SEISUKOHT

seoses Raba tn 18, Lille tn 35 ja 46 kinnistute ning lähiala detailplaneeringuga

(Joonis 1. Väljavõte Pärnu linna asustusüksuse üldplaneeringust. Tänavavõrgu skeem).

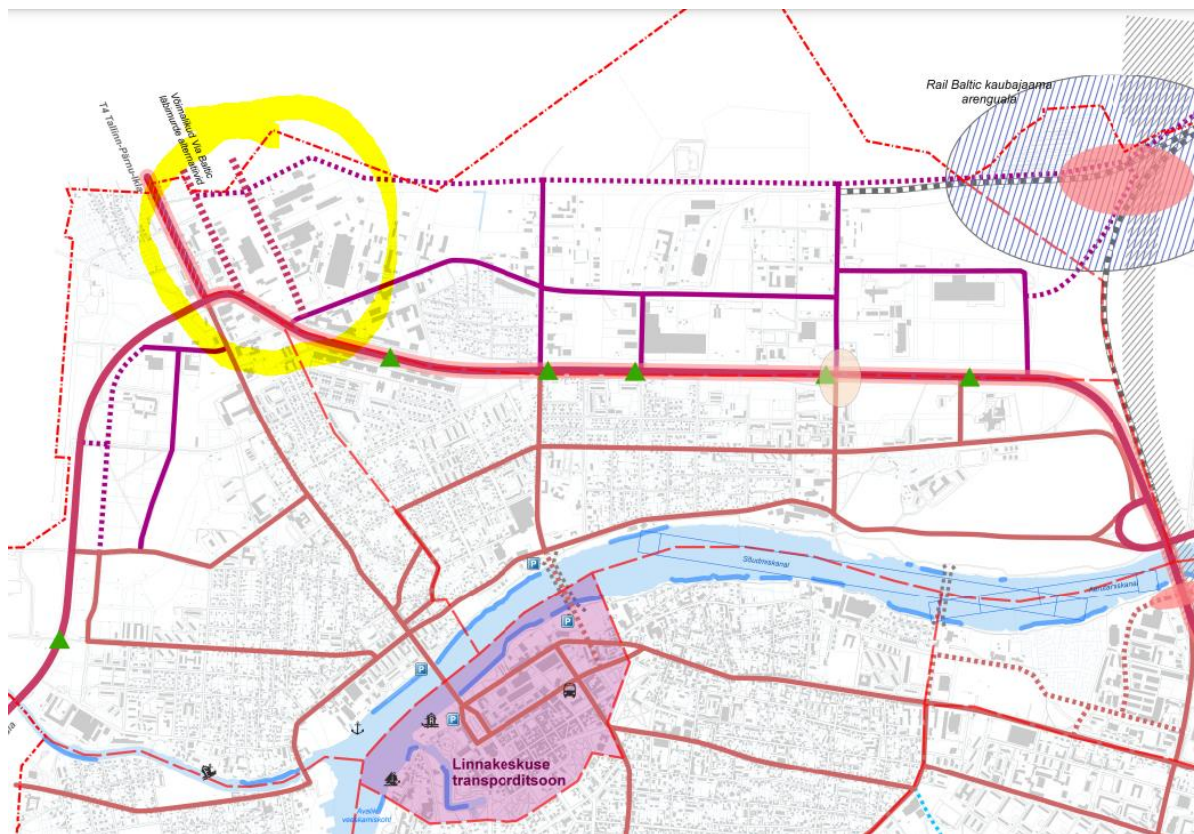
5. Raba tänav on praegusel hetkel jaotustänav, s.o linnaosa sisest liiklust võimaldav tänav.¹ Via Baltica trassikoridori muutmise ning uue silla ehitamisega muutub Raba tänav sisuliselt põhitänavaks, mille funktsiooniks on teenindada linnasisest eri linnaosade vahelist liiklust ja tagada kiire, sujuv ning ohutu ühendus erinevate piirkondade ja tõmbekeskuste vahel.²

6. Sisuliselt tähendab liikluskorralduse muutumine seda, et oluline osa Tallinna maantee kesklinna suunalisest ja kesklinnast väljuvast liikluskooormusest kandub üle Raba tänavale. Pärnu linnaapea Romek Kosenkranius on selgitanud: „Mõistmaks, milline on Raba-Laia ja Kesklinna silla kasutus nelja-viie aasta pärast, tuleb arvestada liiklusvoogudega alates Jänesseljast. Tallinna maantee tähtsus linna siseneva trassikoridorina langeb lähiaastatel. Nimelt kavatseb maanteeamet järgmisel aastal alustada uue Tallinna-poolse linna sissesõidu ehitamist, alates Jänesseljast kuni Ehitajate teeni, nihutades trassi praegusest asukohast ida poole, Tuisu tänava joonele. Uue maantee valmimisel muutub Tallinna maantee tulevikus rohkem Ülejõe piirkonda teenindavaks tänavaks ja Tallinna poolt tulev liiklus suundub Raba tänavale [...] Raba ja Oja tänava ristmik on plaanis ehitada ringristmikuks, samuti suurendada Ehitajate teelt Raba tänavale suunduva liikluse läbilaskevõimet, millega arvestati juba Ehitajate tee ehituse ajal.“³

8. DP-ga kavandatu neid arenguid ei arvesta, kuivõrd kogu DP liiklusskeem lähtub endiselt eeldusest, et Raba tänava näol on üksnes linnaosa sisest liiklust võimaldava jaotustänavaga.
